Nr sprawy UG.SR.ZP.271.5.2025.KK

PYTANIA I ODPOWIEDZI DO SWZ NR 3

Dotyczy: postępowania prowadzonego w trybie podstawowym pn. Budowa ścieżki rowerowej w pasie technicznym drogi wojewódzkiej 112 na odcinku Biesiekierz - Nowe Bielice; zadanie nr UG.SR.ZP.271.5.2025.KK

KONSTRUKCJA JEZDNI

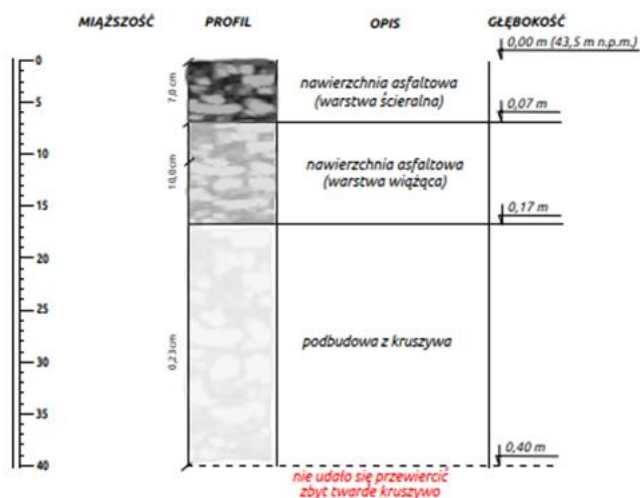
W przedmiarze poz. nr 3 należy rozebrać nawierzchnię wraz z podbudową. Prosimy o podanie grubości rozbieranych nawierzchni wraz z podbudową.

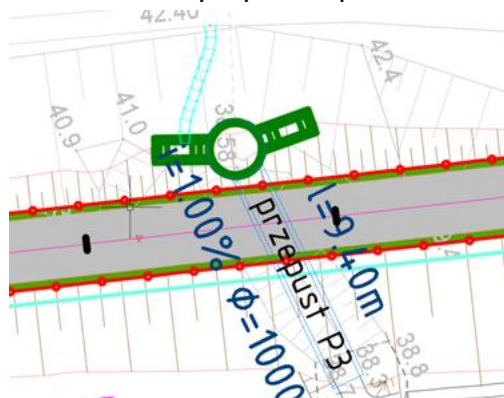
Czy Zamawiający mógłby podać rodzaj parametrów które należy brać pod uwagę przy sporządzaniu wyceny montażu lamp hybrydowych ?

Zamawiający załącza Parametry oświetlenia hybrydowego jako załącznik nr 1 do niniejszego pisma.
